## 新製品ニュース

美和ロック株式会社

製品記号：「MMS 50※※-1HS2」 … MMS補修製品  
(※※=エスカチオン指示 30 : E LA 30 / 80 : E LA 2080 )

製品記号：「MMT 50-2AHS2」 … MMT補修製品

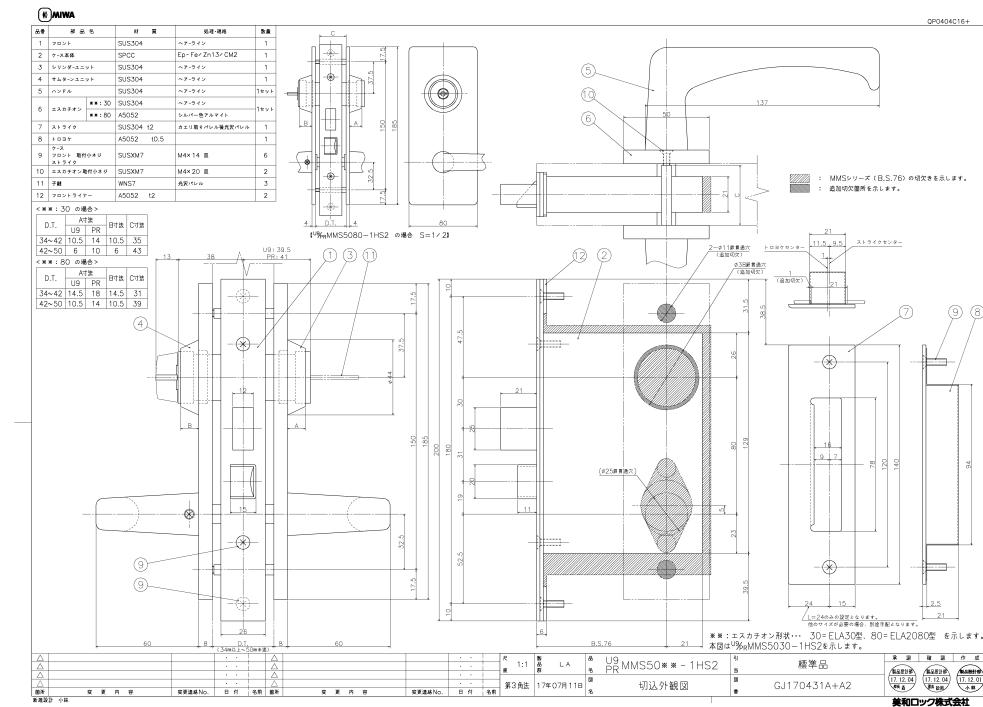
L A Tをベースとして以下の点を変更した仕様です。

①フロント/フロントウライタ

→高さ、幅、ビスピッチをMMT合わせとする。

②エスカチオン

→既存切り欠きを隠すため専用エスカチオン付きの仕様とする  
(取り付け方法は取付説明書参照)

③フロント用ライナー

→フロント厚さをMMTに合わせるため、t=2mm×2ライナー付きとする。

④ストライク

→外形をMMT合わせとする。

#### 4. 切込外観図

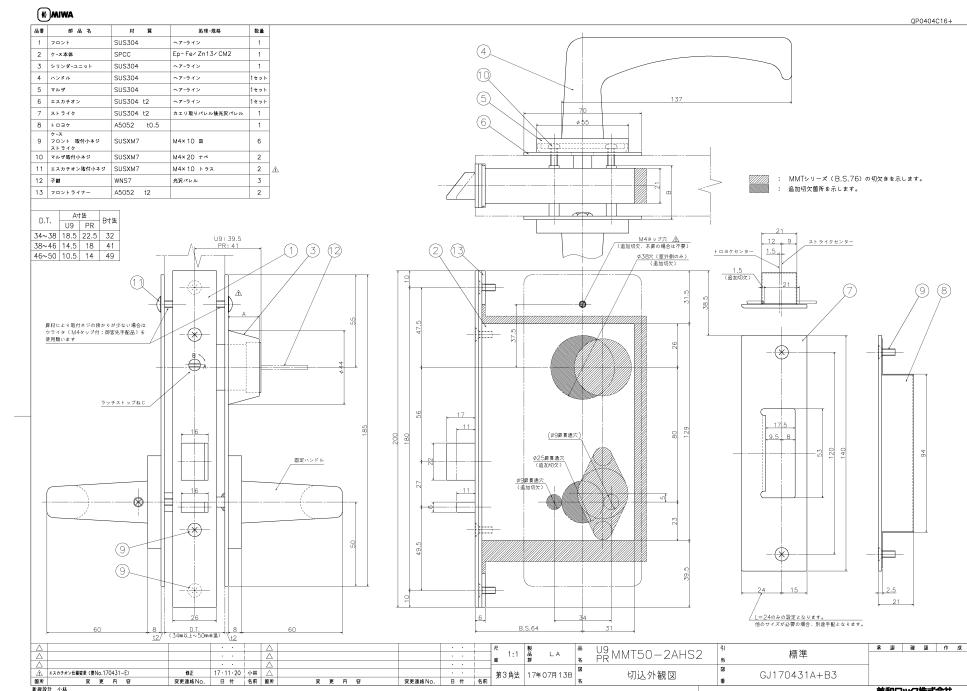
- ・切欠き…扉面 (CY部分、エスカチオン柱部分) に追加切欠きが必要です。  
添付の切込外観図を参照ください。
- ・左右勝手…なし・ストライク…L寸法設定はD P (L = 24mm) のみとし、その他寸法はオーダーで対応します。

- ・切欠き…扉面 (CY部分、ハンドル部分、エスカチオン取り付けビス部分) に追加切欠きが必要です。添付の切込外観図を参照ください。
- ・左右勝手…なし
- ・ストライク…L寸法設定はD P (L = 24mm) のみとし、その他寸法はオーダー対応します。
